1. PODSTAWA OPRACOWANIA

Podstawę opracowania stanowi umowa pomiędzy Zarządem Dróg Miejskich w Poznaniu a Katedrą Systemów Komunikacyjnych Politechniki Krakowskiej im. Tadeusza Kościuszki, na wykonanie ekspertyzy dotyczącej analizy warunków ruchu pieszego w związku z budową Zintegrowanego Centrum Komunikacyjnego Poznań Główny.

2. ANALIZA UDOSTĘPNIONYCH PROPOZYCJI ROZWIĄZAŃ PROJEKTOWYCH

Rysunek 1. Powiązanie przystanków tramwajowych z dworcem wg opracowania [2].

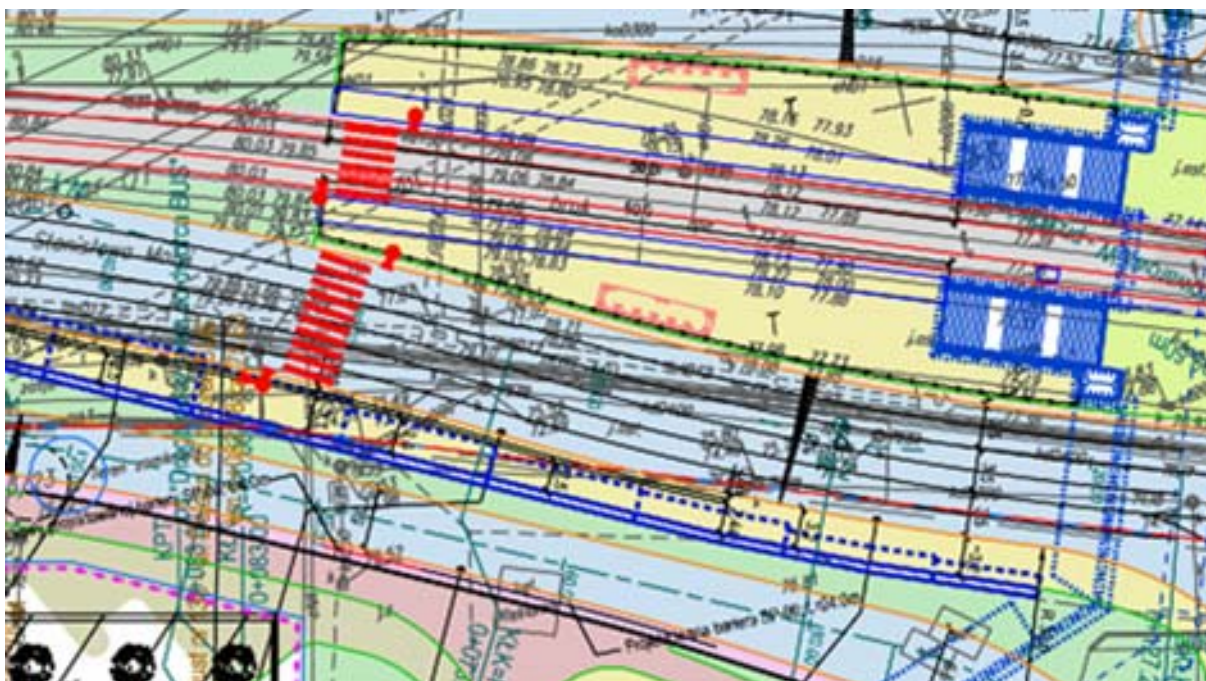
Kluczowe znaczenie ma tutaj kwestia dostępności dworca z planowanego zespołu przystankowego ul. S. Matyi. Według opracowania projektowego [2], powiązanie to będzie realizowane przejściem podziemnym, z wejściem do budynku dworca przez galerię handlową (rysunek 1).

Wysoki standard powiązań pieszych w analizowanym obszarze był od samego początku przedmiotem dużego zainteresowania ze strony Zarządu Dróg Miejskich. Już w piśmie z dn. 25.10.2010 (sygnatura IR/5550/146/666/10) skierowanym do inwestora TriGranit Development Polska sp. z o. o. zwrócono uwagę na konieczność analiz makro- i mikro-symulacyjnych w zakresie powiązań transportem indywidualnym, ale także i zbiorowym. Także w pismach skierowanych do firmy Scott Wilson sp. z o. o. (która na zlecenie inwestora opracowywała koncepcję układu komunikacyjnego) z dnia 8.11.2010 (DR-7332-93-1/10) oraz z dnia 29.11.2010 (DR-7332-93-2/10) stwierdzono konieczność analizy rozkładu przestrzennego i wielkości potoków pieszych w analizowanym obszarze, a także dostosowania do nich wymiarów geometrycznych poszczególnych elementów infrastruktury. Ponownie w piśmie z dnia 18.01.2012 (IR-473-146-040/12) zwrócono uwagę na bardzo zawile dojście piesze w rejonie południowej rampy przejścia podziemnego na skrzyżowaniu ulic Matyi – Towarowa. Jednocześnie w piśmie z dnia 12.10.2012 (IR-473-146-552-01/12) nie wyrażono zgody na przejście w poziomie jezdni przez ul. S. Matyi uzasadniając to pogorszeniem warunków ruchowych dla samochodów oraz bezpieczeństwem pieszych

Dlatego postanowiono rozważyć możliwości zwiększenia dostępności pieszej do obszaru dworca. Przedstawiona w niniejszym punkcie koncepcja powiązań pieszych, oparta na opracowaniu [2] będzie analizowana jako wariant 1.

Analizując dostarczone przez Zamawiającego opracowania projektowe zespół autorski zaproponował wariant 2, stanowiący uzupełnienie wariantu 1 o następujące zmiany:

- utworzenie przejścia dla pieszych z sygnalizacją świetlną, usytuowanego na zachodnim krańcu zespołu przystankowego ul. S. Matyi (rysunek 2) celem skrócenia dojścia pieszego do dworca kolejowego, zwłaszcza pociągów dalekobieżnych;

Rysunek 2. Autorska propozycja dodatkowego przejścia dla pieszych z sygnalizacją świetlną, z wykorzystaniem [2].

- korekta przebiegu przejścia dla pieszych między wyjściem południowym z podziemnego przejścia dla pieszych pod ul. S. Matyi a placem przed wejściem do galerii handlowej celem zapewnienia większej bezpośredniości dojść pieszych; należy również rozważyć nieznaczną zmianę jego kąta (jednakże przy spełnieniu wymogów projektowych) celem minimalizacji długości dojść pieszych; ruch pieszych na tym przejściu będzie posiadał jedynie kolizje z autobusami dojeżdżającymi do dworca autobusowego poruszającymi się z niewielką prędkością (bezpośrednie sąsiedztwo małego ronda redukującego istotnie prędkość przejazdu większych pojazdów);

- należy rozważyć utworzenie w rejonie południowego wyjścia z przejścia podziemnego strefy ruchu pieszego i rowerowego (znak C-13/16); w przedstawionym rozwiązaniu układ ścieżek w tym rejonie jest bardzo skomplikowany i rozbudowany przez co powoduje dużą ilość przecięć potoków pieszych i rowerowych; biorąc pod uwagę niewielkie zdyscyplinowanie niezmotoryzowanych uczestników ruchu trudno liczyć na przestrzeganie obowiązującej w tym rejonie sieci ścieżek i pasów rowerowych.
